川内原子力発電所1、2号炉 運転期間延長認可申請に係るヒアリング  
コメント反映整理表<絶縁低下>

2023年3月2日 九州電力株

川内 1, 2 号炉—絶縁低下— 8

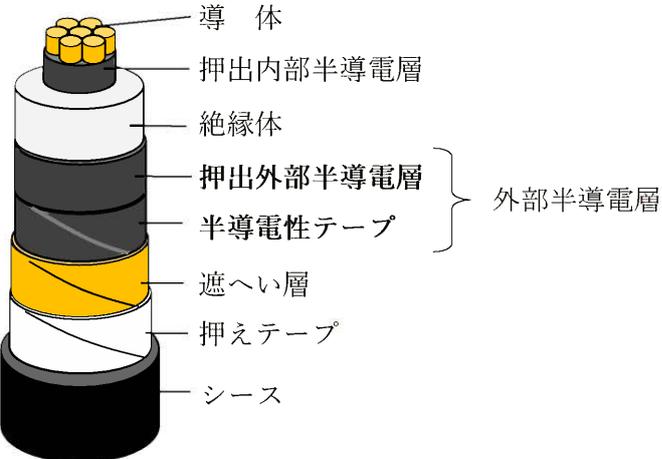
<p>タイトル</p>	<p>難燃高圧 CSHV ケーブルの外部半導電層について、半導電性テープ及び押出半導電層の位置等を示して構造を説明すること。</p>
<p>説明</p>	<p>川内 1 号炉の高圧ケーブルの技術評価書「表 2.1-1 川内 1 号炉 難燃高圧 CSHV ケーブル主要部位の使用材料」に記載している「外部半導電層」について、半導電性テープ及び押出半導電層の位置等を下記イメージ図（単芯タイプ）にて示す。</p>  <p>導 体</p> <p>押出内部半導電層</p> <p>絶縁体</p> <p>押出外部半導電層</p> <p>半導電性テープ</p> <p>遮へい層</p> <p>押えテープ</p> <p>シース</p> <p>外部半導電層</p>
